改善箇所説明図

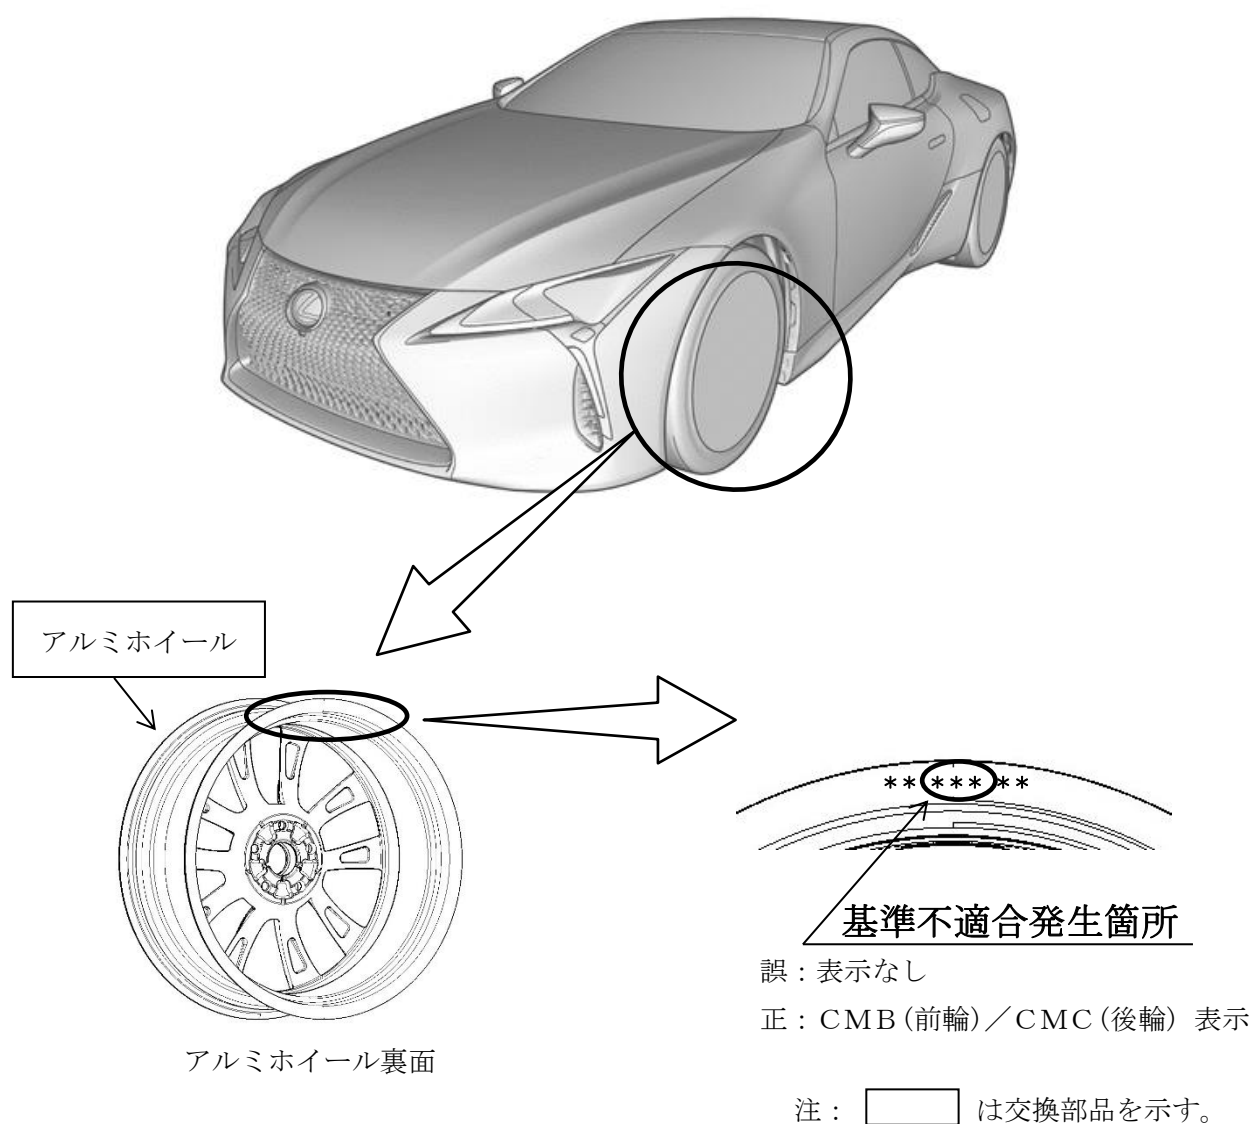
アルミホイールにおいて、製造工程の部品管理が不十分なため、車両を代表する記号表示がない開発時に試作したホイールを誤って装着したものがある。そのため、保安基準第9条（走行装置等の基準）に適合しない。

全車両、ホイール裏面の車両を代表する記号表示を点検し、表示がないものは良品と交換する。

識別：改善済車両には車台番号のハイフンの下に黄色ペイントを塗布する。
